Nota van beantwoording vooroverlegreacties
conceptbestemmingsplan
Bedrijventerrein Burgemeester van Zwietenweg

Nota van beantwoording vooroverlegreacties

Het conceptbestemmingsplan Bedrijventerrein Burgemeester van Zwietenweg is naar een aantal vooroverleginstanties gestuurd. Gedurende de periode juni tot en met eind juli 2022 hebben zij hierop kunnen reageren.

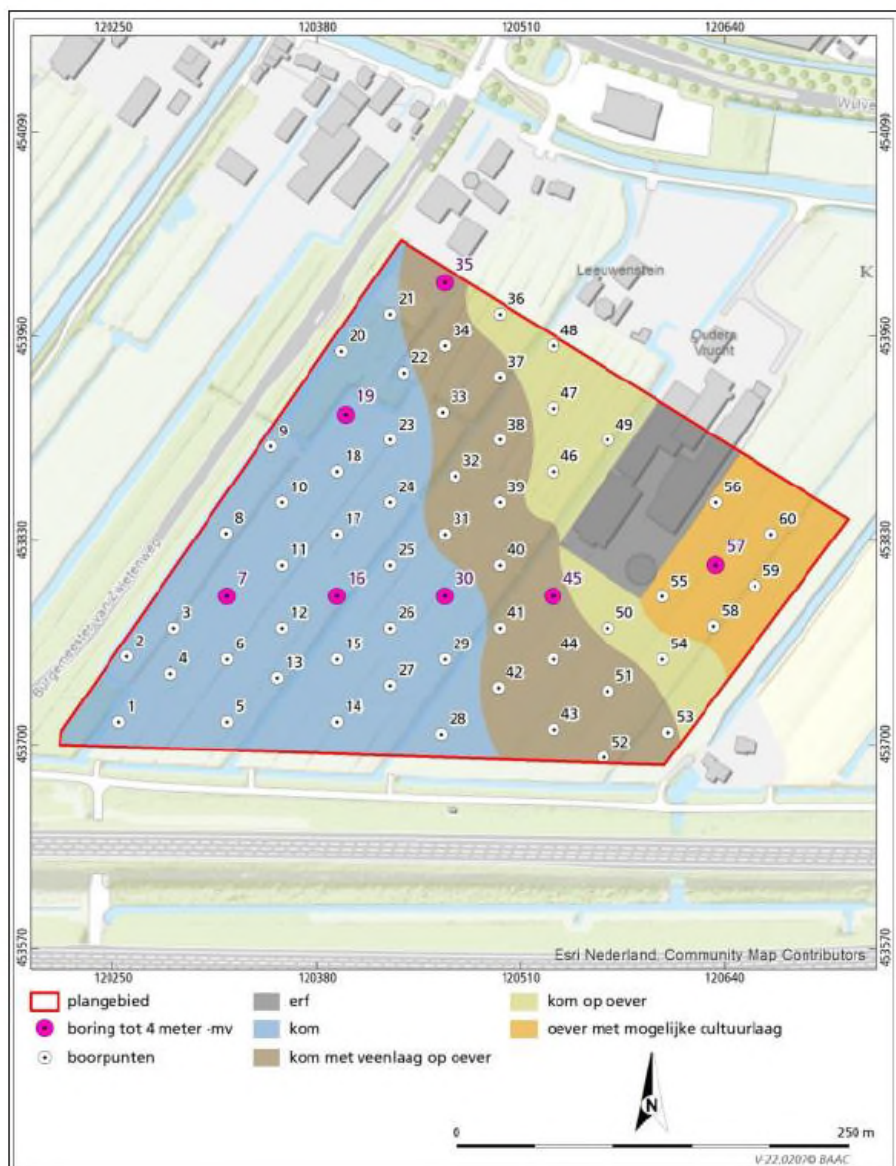
1.2 Wij adviseren om het proefsleuvenonderzoek in twee fasen uit te voeren.

Bij het booronderzoek is vastgesteld dat de oeverwal/stroomgordel afzettingen van Stuivenberg stroomgordel richting het zuidwesten dieper liggen. Door de lagere en nattere omstandigheden vormde deze zone geen geschikte locatie voor bewoning. Echter de zone direct naast de hoger liggende afzettingen (waar komafzettingen direct op de oeverafzettingen zijn aangetroffen) kan in gebruik zijn geweest als periferie van een eventueel aanwezige nederzetting. Op basis van de resultaten van de proefsleuven in de zone op de hoger gelegen oeverafzettingen met mogelijke cultuurlaag dient besloten te worden of proefsleuven in lager gelegen zone noodzakelijk zijn voor kartering en waardering van archeologische resten c.q. begrenzing van een eventueel aangetroffen vindplaats. Zie onderstaand figuur voor de ligging van de zones.

Het proefsleuvenonderzoek wordt uitgevoerd zodra de voorbereidende werkzaamheden in het kader van bouw- en woonrijp starten.
